# Syndicat intercommunal pour la gestion du bassin versant de l'Oise

## Restauration de l'ancienne Sambre au Nouvion en Thiérache

compte rendu n° 4

réunion du 15 09 2016

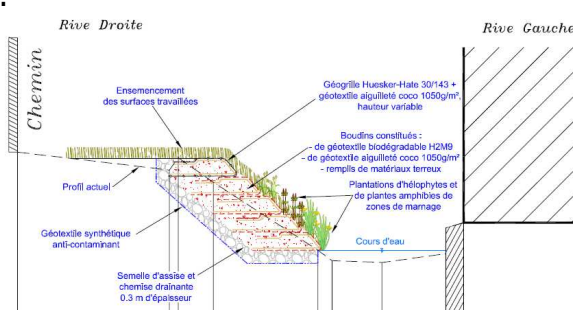
Emetteur	Contenu	Pour le	Intervenant concerné
MOE	<p>Traçage au sol pour la reprise de la banquette rive droite en aval de l'aménagement (Cf. Photo ci-dessous)</p>  <p>La banquette d'hélophytes à créer rive gauche démarra du nu du pont de la rue André Ridders (RD26) A l'approche du pont la banquette sera évasée pour que l'ancienne Sambre ait le passage de toute la section du pont.</p>		IDV
AMO	<p>Les banquettes doivent être formées de façon à avoir un aspect plus naturel, avec un cours d'eau sinueux (Cf. schéma ci-dessous).</p> <div style="display: flex; justify-content: space-around;"> <div style="text-align: center;"> <p>Réalisé</p>  </div> <div style="text-align: center;"> <p>A réaliser</p>  </div> </div>	Suivant avancement des travaux	IDV MOE
